CONCOURS DE PROJETS  
EN PROCEDURE SUR INVITATION  
POUR LA CONSTRUCTION  
D'UNE NOUVELLE CASERNE POUR LE SERVICE DU FEU  
DES COMMUNES DE MONTHEY & COLLOMBEY-MURAZ

RAPPORT DU JURY  
JUN 2018

**N° 5 TOI MON TOIT Fr. 5'000. --**

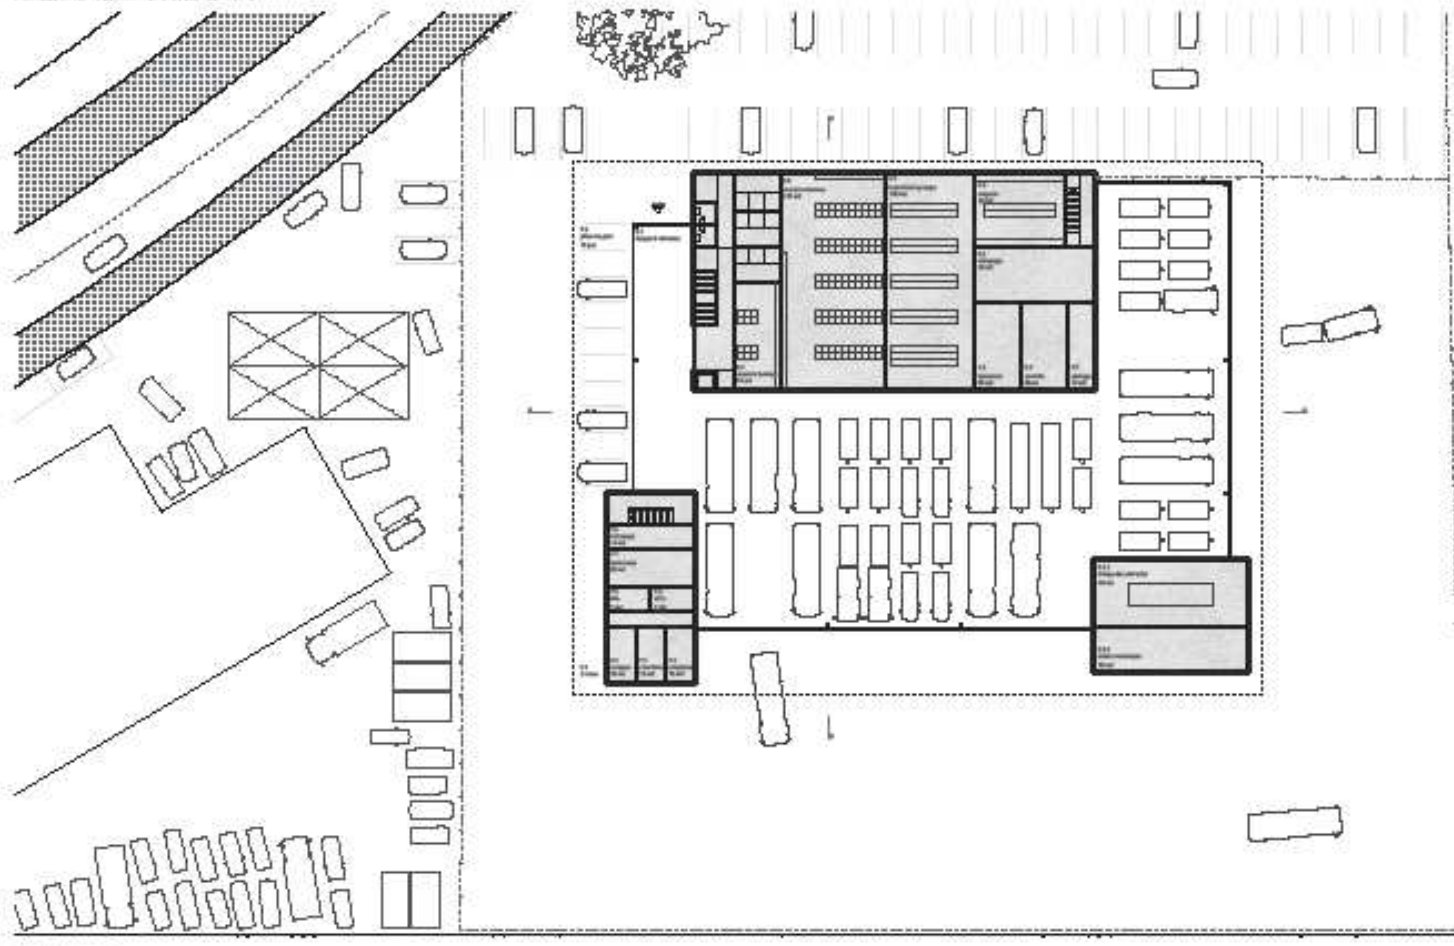
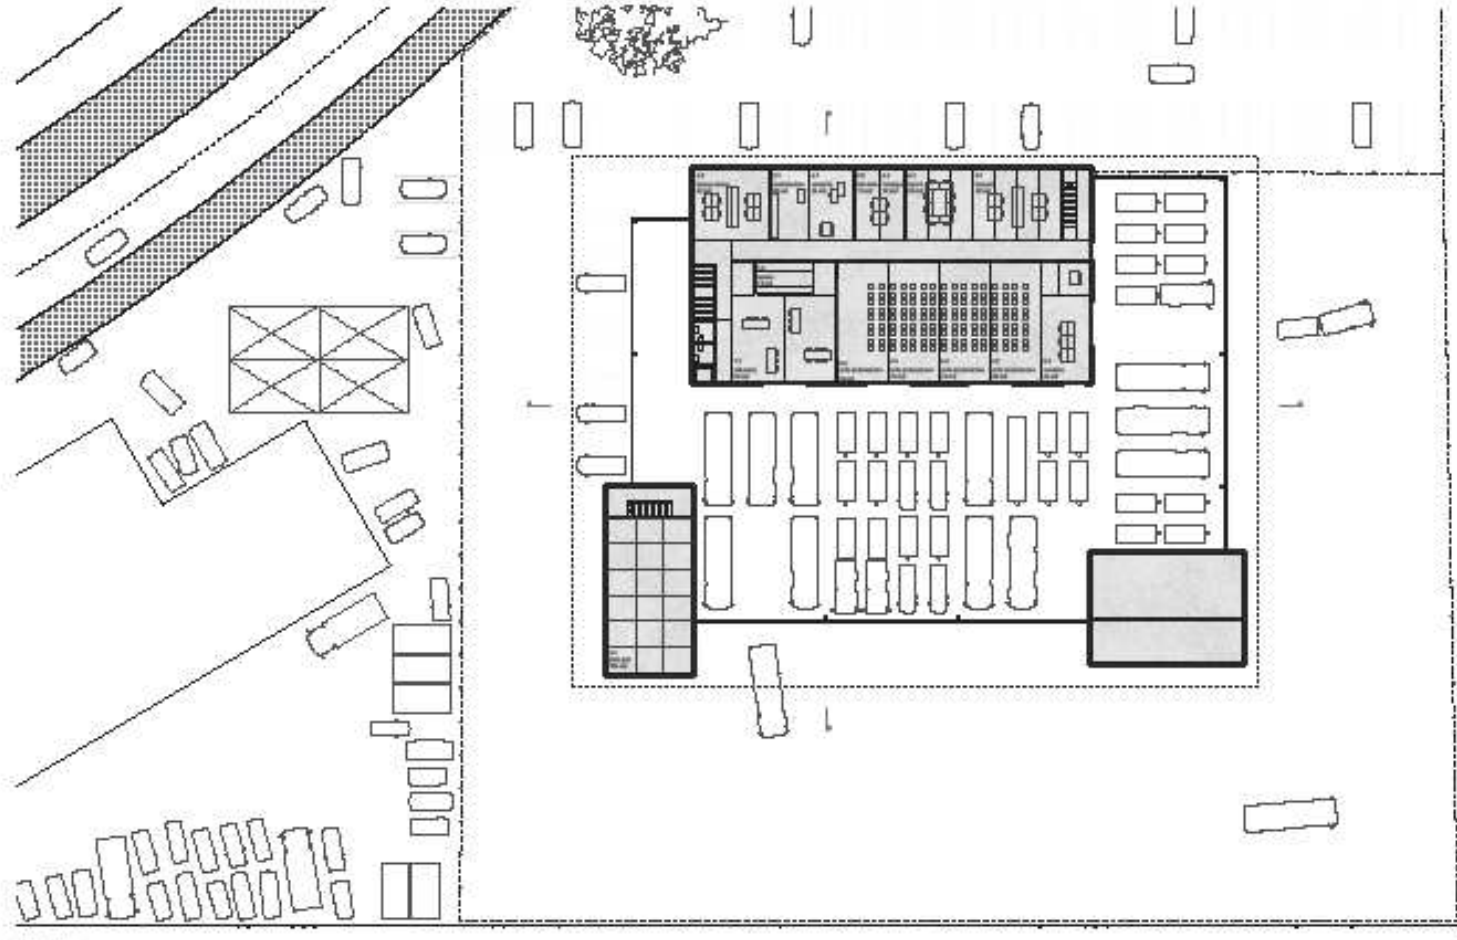
La structure métallique légère du toit repose sur trois boîtes en béton. La rigidité en plan de la toiture en grille de poutres contreventées, associée à la rigidité verticale des trois boîtes, assure un comportement favorable lors de sollicitations sismiques.
